「第8回実用発電用原子炉の安全性向上評価の継続的な改善に係る会合で意見交換したい主な事項」に対する回答

2021年 3月18日

九州電力株式会社

(例) 玄海3号機届出における更なる安全性向上策の検討

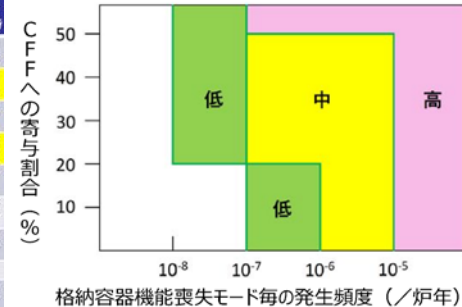
● 炉心損傷後の条件付格納容器機能喪失確率を定義・分析・評価することは、更なる安全性向上対策を検討する上でも有効な手段と考えるが、事業者の考えを聞かせて欲しい。

- 当社では、プラント損傷状態別の条件付格納容器機能喪失確率を算出し、炉心損傷防止及び格納容器破損防止の各段階で効果的な対策を検討する際に活用している。
- さらにレベル1PRAでは事故シーケンスグループ別、レベル2PRAでは格納容器機能喪失モード別に算出したCDF及びCFFを用いて、安全性向上対策の重要度を検討し、総合的なリスク低減を図るための追加措置案を抽出している。

- 更なる安全性向上対策の検討に資するため、現在の当社の取り組みに加え、条件付格納容器機能喪失確率の評価・分析等を検討する。

図 敷地等境界における公衆の被ばく経路（玄海3，4号機）

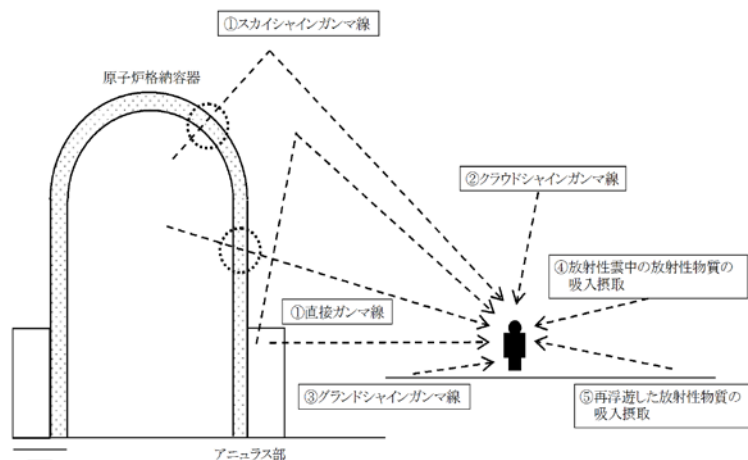
・ 被ばく評価の結果について、核種毎の放出タイミング、放出量、線量への寄与を届出書へ具体的に示すべきと考えるが、事業者の考えを聞かせて欲しい。

- 安全性向上評価における被ばく評価については、原子炉施設の安全性・信頼性向上対策の効果을把握するため、敷地境界での被ばく線量を評価し届出書に記載している。
- 被ばく線量結果を基に有効な防護措置を考察する上で、特定の核種に特化した有効な防護措置はなく、被ばく経路ごとの線量寄与の確認により外部被ばく、内部被ばくのどちらが支配的か把握することが可能であることから、核種毎の放出タイミング、放出量、線量への寄与の把握の重要性は高くないものと考えている。

《参考：各津波高さの発生頻度（/炉年）※》

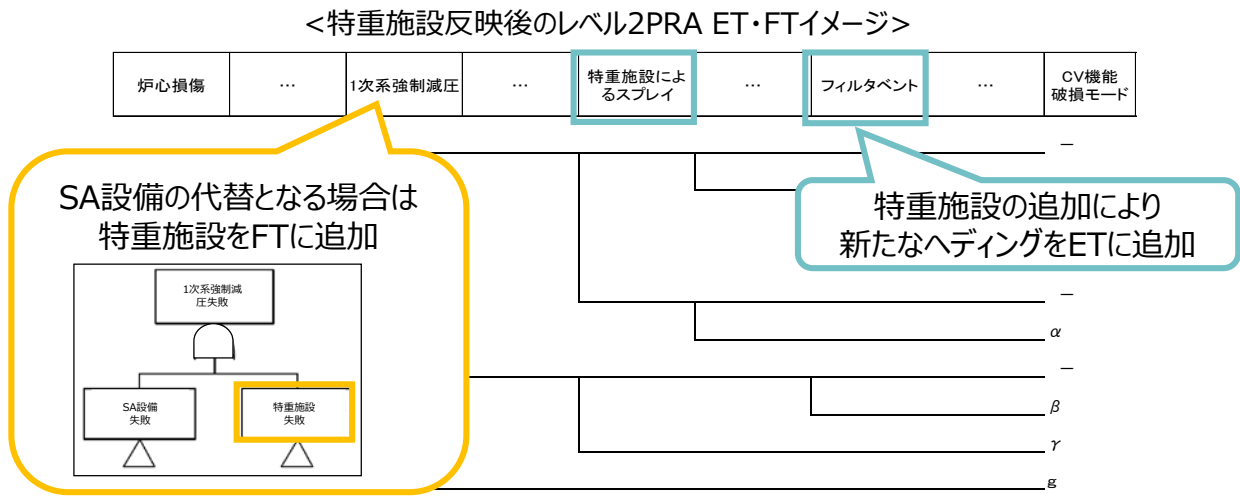
- ・ 津波クリフエッジの評価において、建屋のシール部を超えた時点で一律に水没するとしているが、今後いずれかの時点で、より現実的な評価（具体的な浸水区画を考慮する等の評価）を行うべきと考えるが、事業者の考えを聞かせて欲しい。

- 具体的な浸水区画を考慮する等、より現実的な評価には、仮想的な津波による遡上解析を実施し、建屋内への浸水量を設定する必要があるが、建屋シール高さを超えた場合の浸水量の想定等、不確かさが大きく、現手法の機器の設置高さ及び建屋シール高さを用いて決定論的に評価するほうが、現時点において施設の耐津波性を確認する上で合理的と考える。
- 津波評価に関する最新知見は引き続きフォローする。より現実的な評価手法が開発された場合には、その適用について検討する。
- なお、現手法により得られたクリフエッジを上回る津波の発生頻度は、基準津波の発生頻度と比較しても極低頻度であり、現時点でより現実的な評価を行う優先度は低い。

CV評価における特重施設を考慮したイベントツリーのイメージ

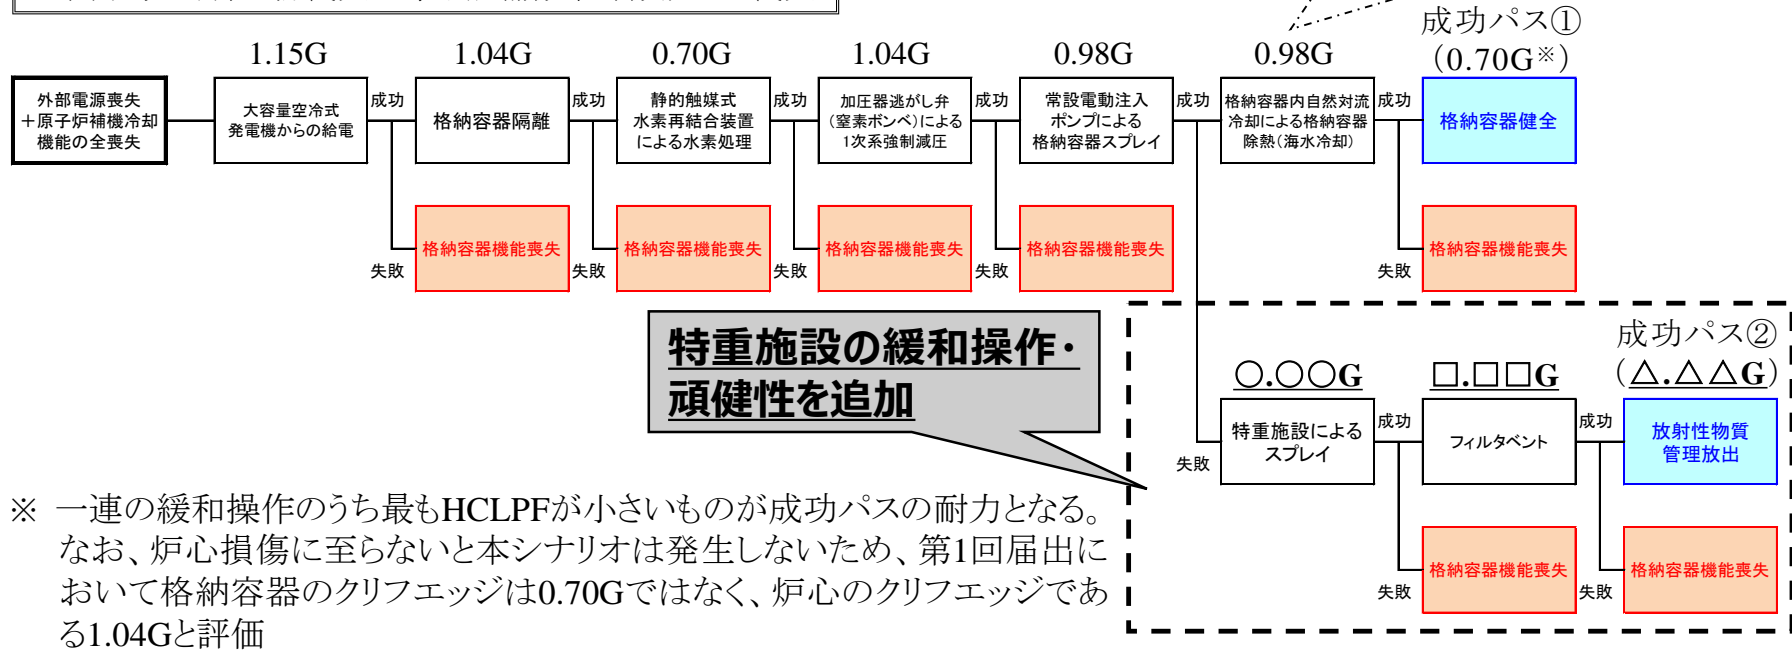
- 地震時のストレステストにおいて、特重施設の系統毎（フィルタベント、下部炉心注水等）に頑健性を把握、確認すべきと考えるが、事業者の考えを聞かせて欲しい。

○ イベントツリーに特重施設を用いた緩和操作を追加し、HCLPF*を示すことで頑健性を把握、確認していくことを考えている。

※ 一連の緩和操作のうち最もHCLPFが小さいものが成功パスの耐力となる。なお、炉心損傷に至らないと本シナリオは発生しないため、第1回届出において格納容器のクリフエッジは0.70Gではなく、炉心のクリフエッジである1.04Gと評価

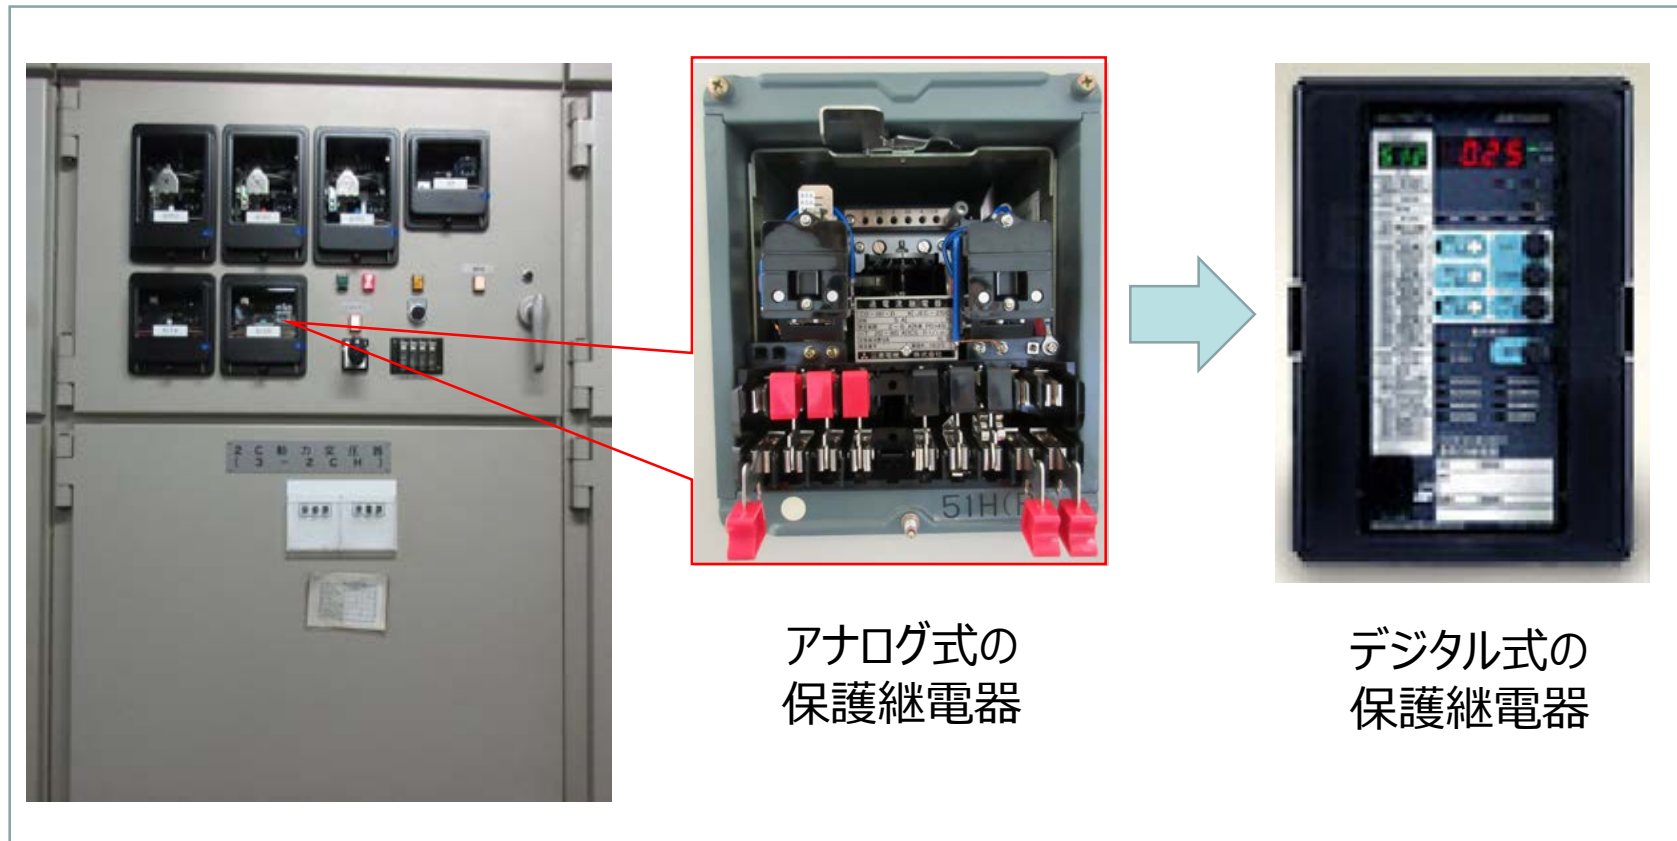
・ 確率論的リスク評価の結果を踏まえ、設備や手順の改善対策等を行った結果としてCDF等が改善しているのであれば、そのような事例を次回具体的に説明して欲しい。

川内 1/2号機のメタルクラッド開閉装置の保護継電器デジタル化によるCDF等の改善

- 安全系（非常用母線）のメタルクラッド開閉装置の保護継電器のデジタル化により、装置全体のフラジリティが改善

アナログ式の保護継電器は機械的な機構があり、信号を伝える構造となっているが、デジタル化によって機械的な可動部がなくなった。これにより保護継電器のフラジリティが向上し、最弱部位が保護継電器から遮断器となり、装置全体のフラジリティが向上した。
(HCLPF 0.82G ↗ 1.26G)

- アナログ式の保護継電器は機械的な機構があり、信号を伝える構造となっているが、保護継電器をデジタル化することにより、この機械的な可動部がなくなり、耐震性が向上。
